## 改善箇所説明図

### 基準不適合発生箇所

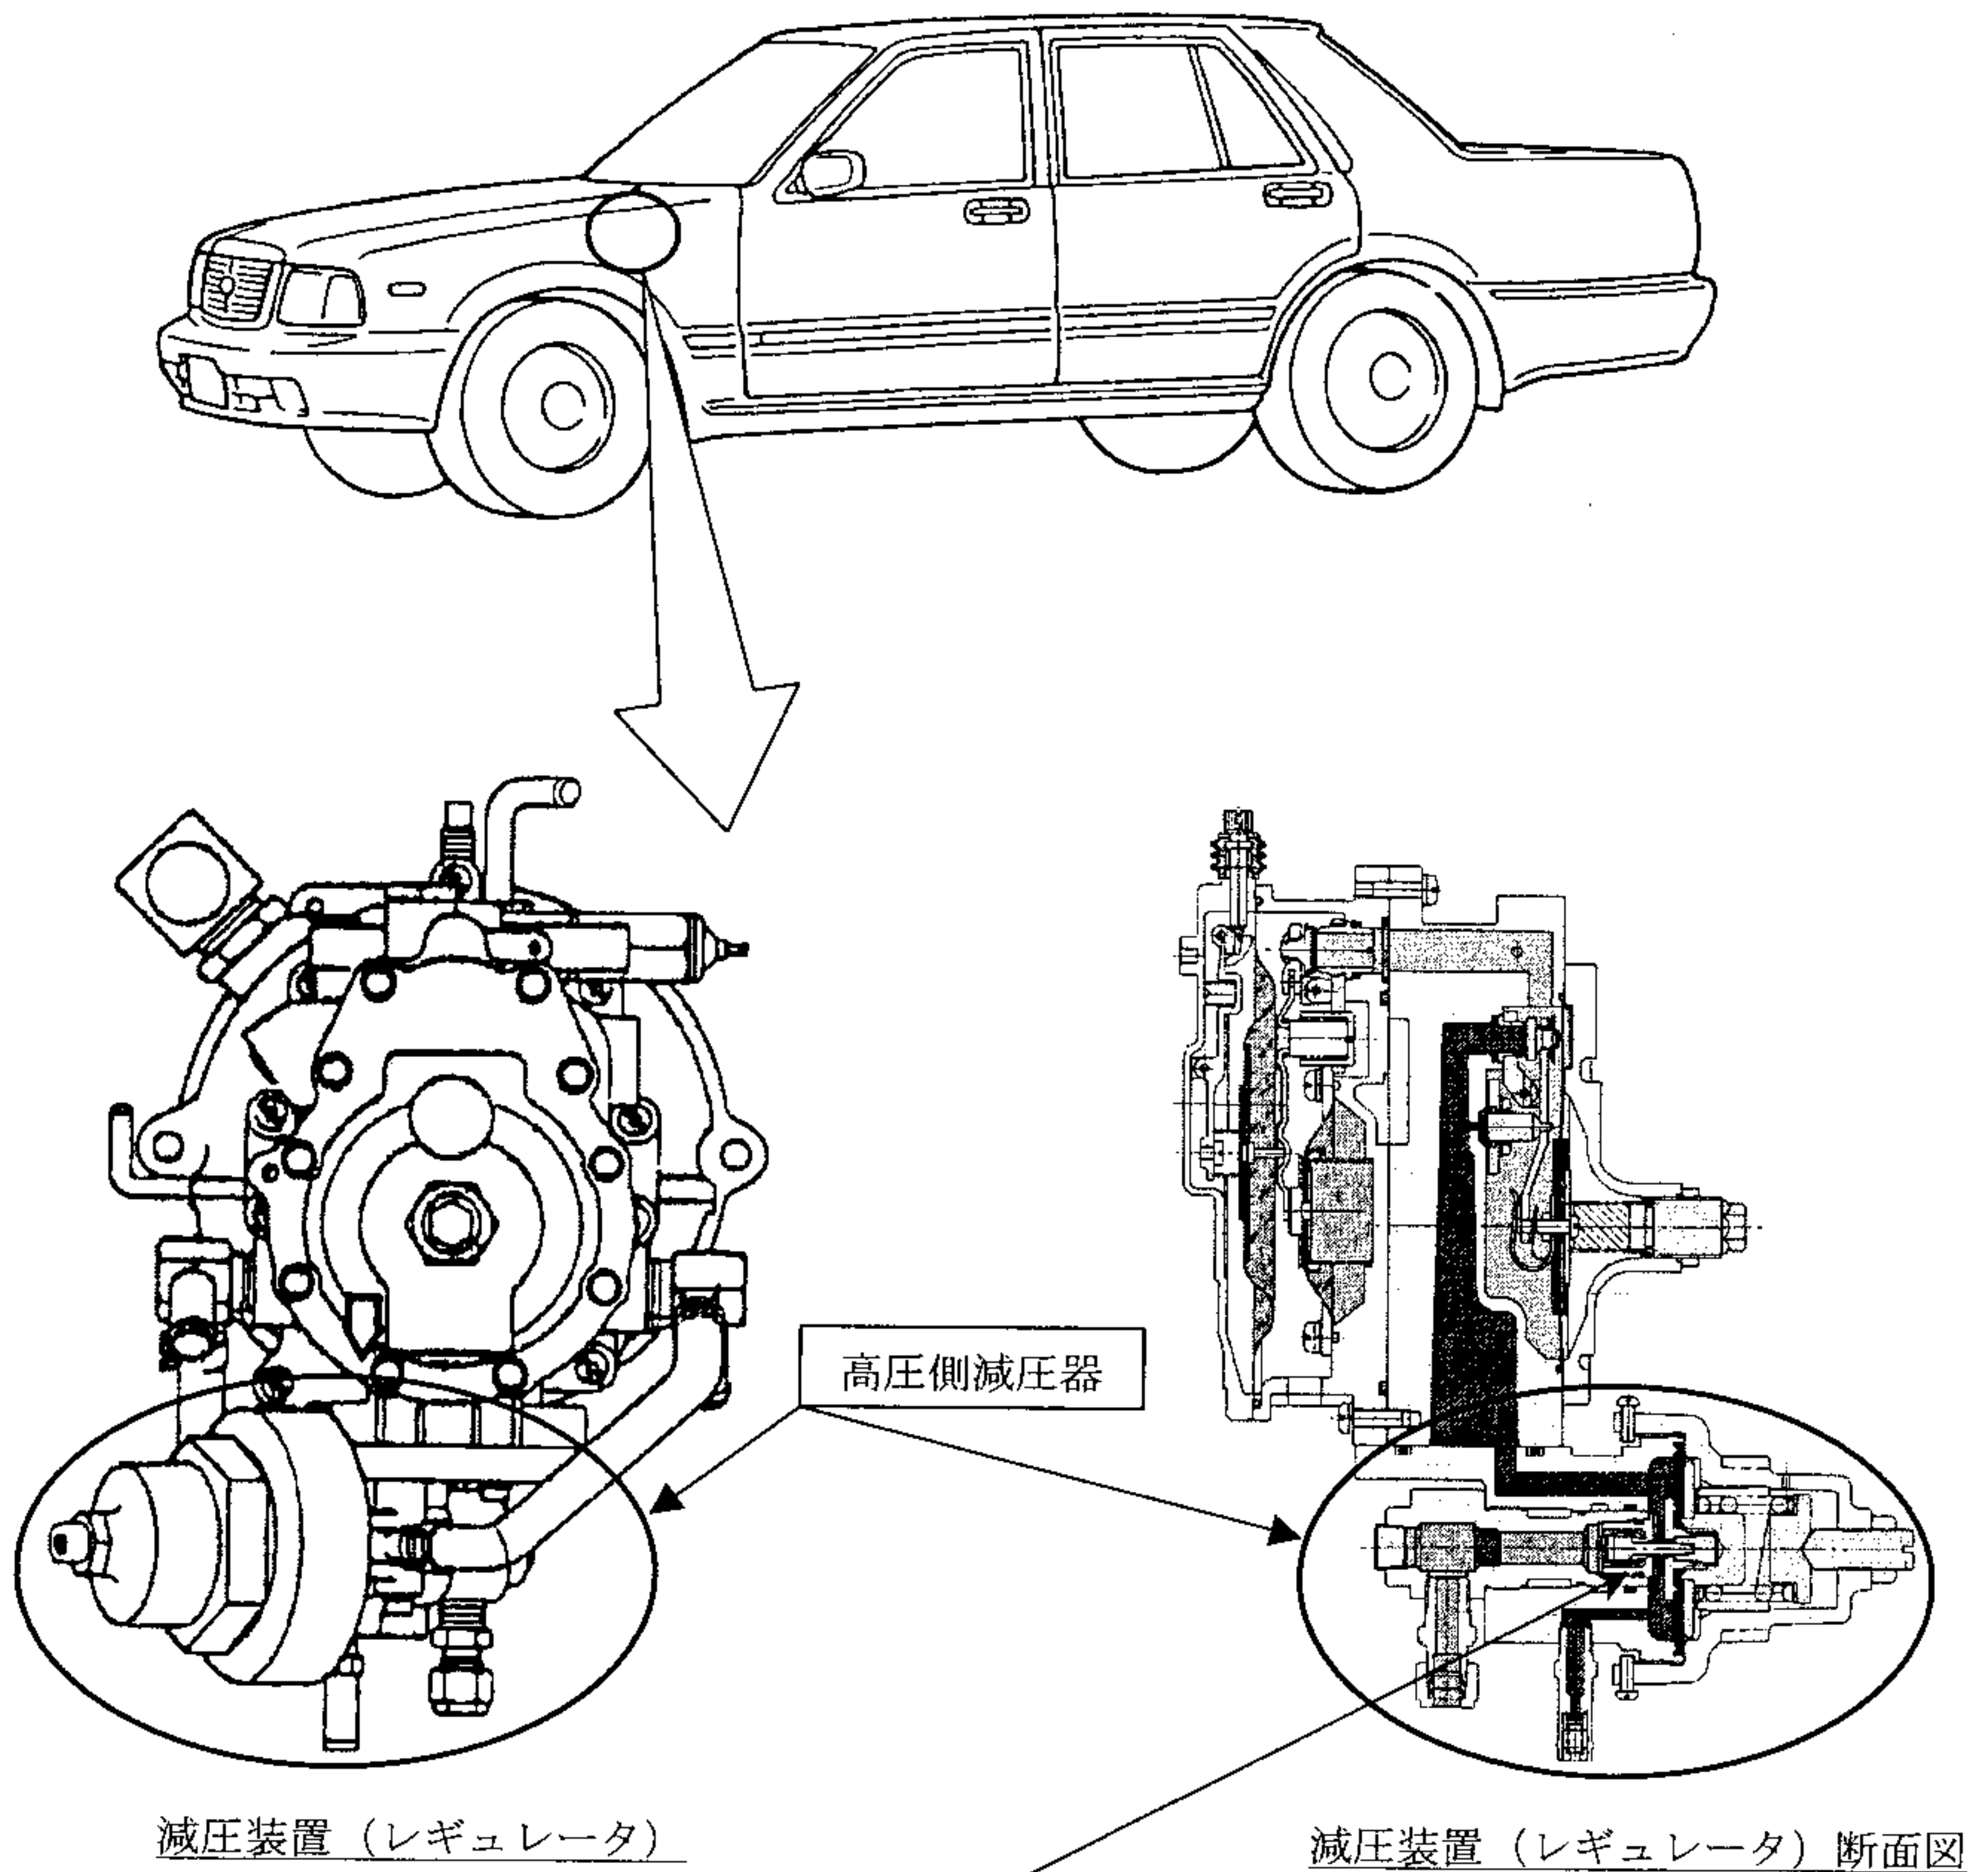
圧縮天然ガス車の燃料減圧装置（レギュレータ）において、高圧側減圧器内部のバルブシート部の寸法およびオーリングの硬度が不適切なため、当該オーリングが変形又は破損することがある。そのため、燃料ガスが高圧のまま低圧側減圧器に流出し、安全弁から外部に漏れるおそれがある。

全車両、高圧側減圧器を対策品に交換する。

識別：銀色のシールをモデルナンバープレートに貼り付ける。
